2021年11月30日
KUCA ヒアリング資料 2

京都大学臨界実験装置 (KUCA)
設置変更承認申請について

京都大学複合原子力科学研究所

図1 炉心決定のためのプロセス (固体減速炉心)

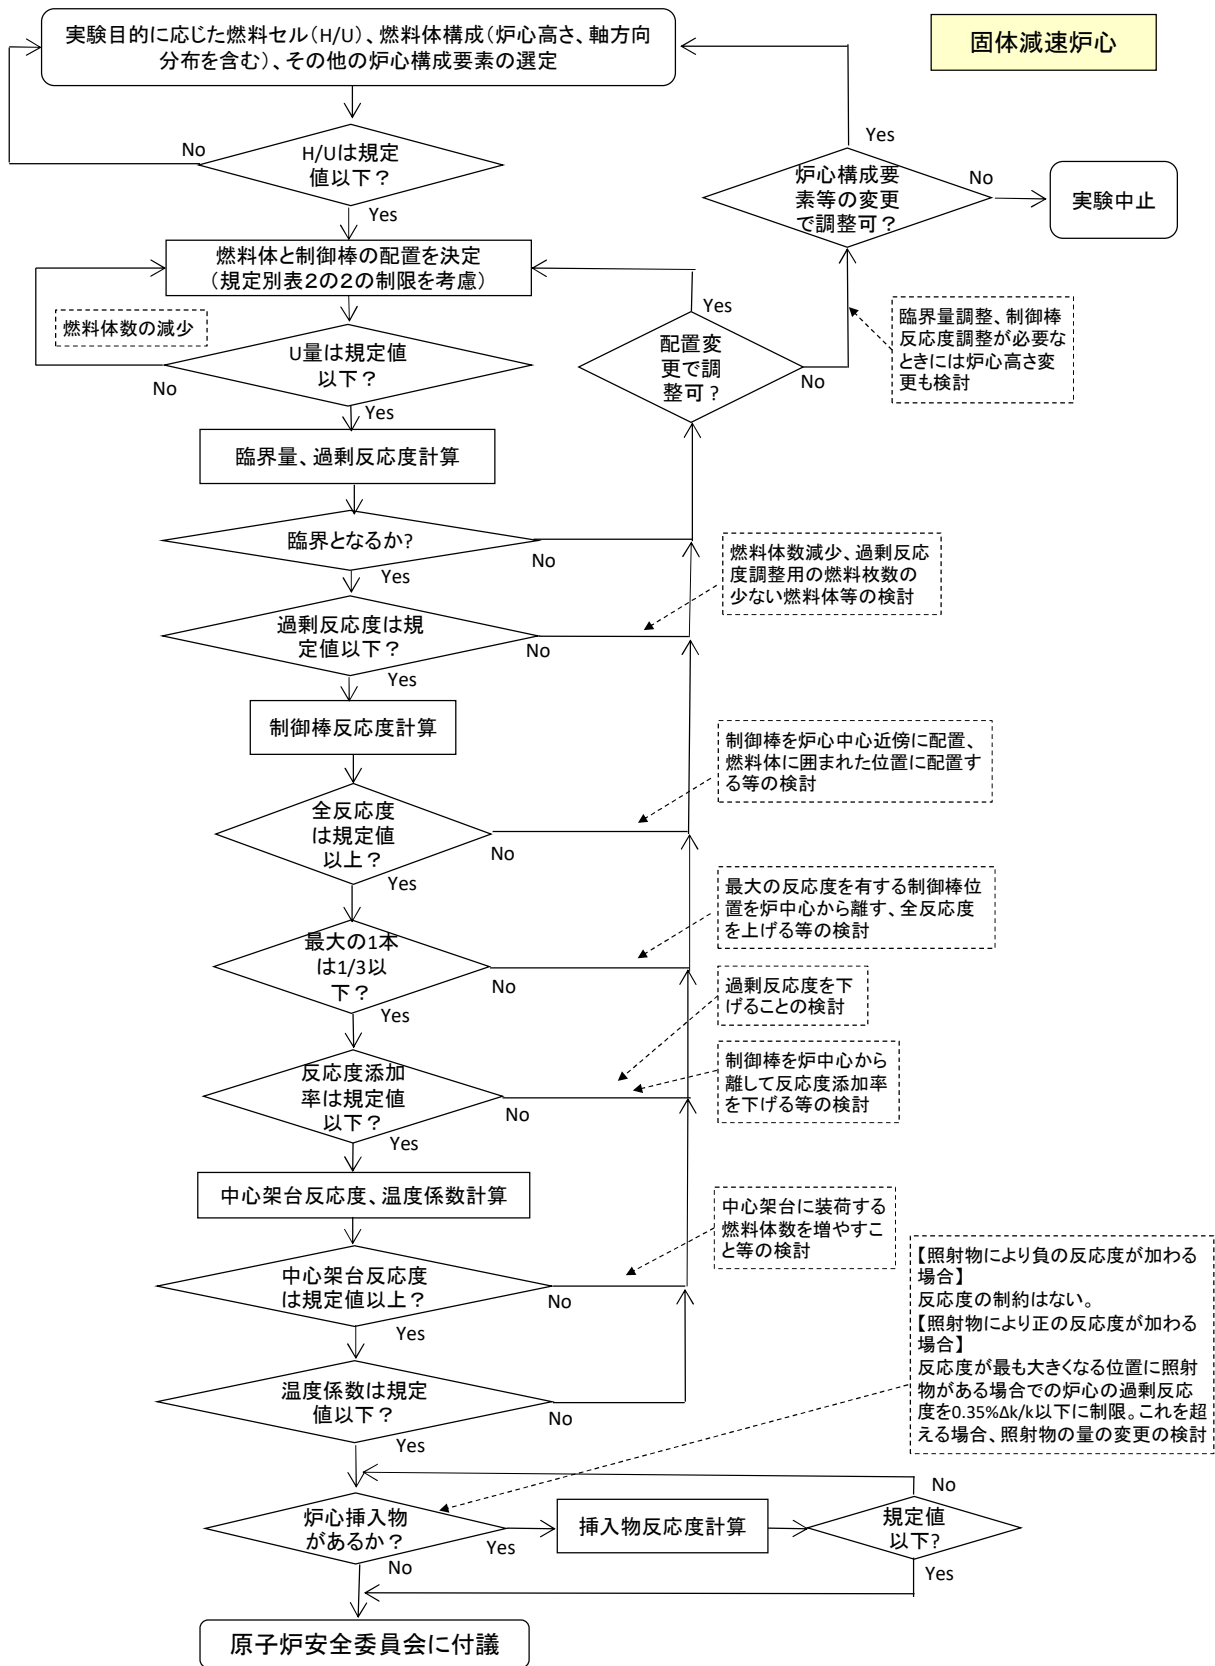
実験物を装荷する炉心を構成する場合の運転管理の方法について、運転前に行う解析項目（核的制限値）とその評価方法、運転時の測定項目について説明すること。
低濃縮燃料の追加に係る解析項目の追加項目についても追加方針を説明すること。

この保安規定に従い、新規の炉心にて実験を行う場合の手順は以下のようになる。なお、既に特性実験を終えた炉心については 3) の項目のみを行う。炉心検討のフローを図 1、図 2 に示す。実験前の反応度等については SRAC コードシステム、またはモンテカルロ計算コード（MVP、または MCNP）を用いた核計算により確認している（最近ではほとんどがモンテカルロ計算）。

- 1) 実験を行うものは新規炉心の臨界予測枚数、制御棒反応度価値等の表 1-1、表 1-2 に示した核的制限値等を解析により確認し、それらの結果と実験手順（必要に応じて臨界近接の方法等）を記載した書類を KUCA 実験記録とともに臨界装置部長に提出する。（保安規定第 89 条）
- 2) 臨界装置部長は月に 1 回開催される研究所の原子炉安全委員会（学内外の学識経験者、主任技術者等により構成）にて実験内容について説明し審議に諮り、核的制限値等を満足しており安全上問題ないと判断された場合には所長は臨界装置部長に実験の許可を与える。（保安規定第 89 条）
- 3) 臨界装置部長は運転計画を立てて臨界装置主任技術者の承認を受ける。その際、臨界装置主任技術者は炉心の核的制限値等の予測値を確認する。（保安規定第 59 条）
- 4) 臨界装置部長は新しい炉心において臨界量測定、反応度測定実験等の特性実験を行い、表 1 に示した核的制限値等を満たしていることを確認する。（保安規定第 87 条）
- 5) 臨界装置部長は特性実験の結果を原子炉安全委員会にて報告する。（保安規定にこの報告に関する記載は無いが慣例として実施している）

図1-1 固体減速炉心
 実験物の落下により正の反応度が印加される場合
 例えば炉中心に取り付けたカドミウムが炉外に落下

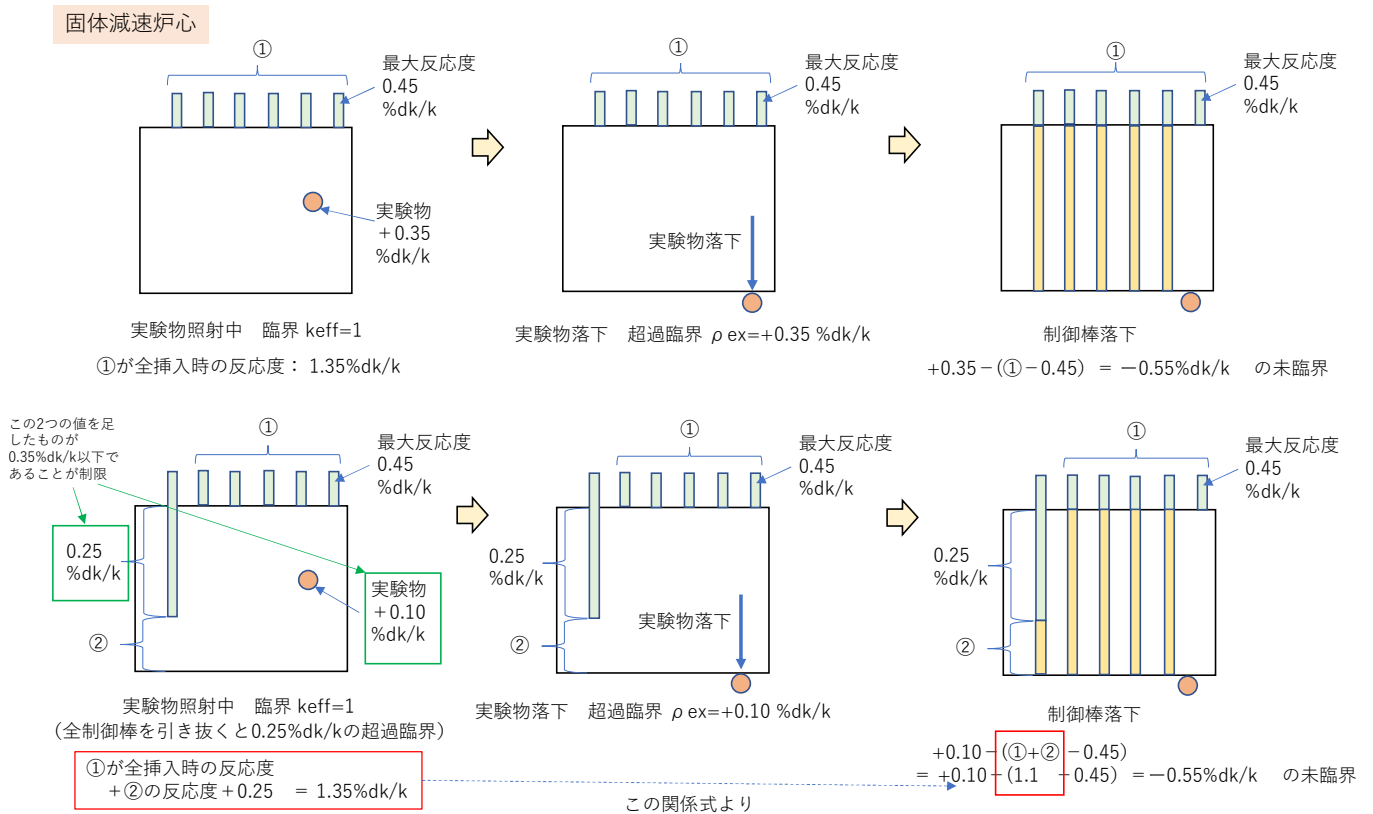
実験物を装荷する炉心の状況と異常な過渡変化が発生した場合の炉心反応度の推移について、制御棒パターンのポンチ絵を用いて説明すること。

図1-1に固体減速炉心で炉心に取り付けたカドミウムが落下した場合、図1-2、図1-3に固体減速炉心で炉心に取り付けたウラン箔が落下した場合を示す。また、図2-1に軽水減速炉心で炉心に取り付けたカドミウムが落下した場合、図2-2に軽水減速炉心で炉心に取り付けたウラン箔が落下した場合を示す。

どの場合も制御棒の反応度は核的制限値の最小値（【1 + 過剰反応度 + 実験物の移動に伴う反応度】%dk/k）、最大反応度を持つ制御棒の反応度は最大値（全体の1/3）とする。
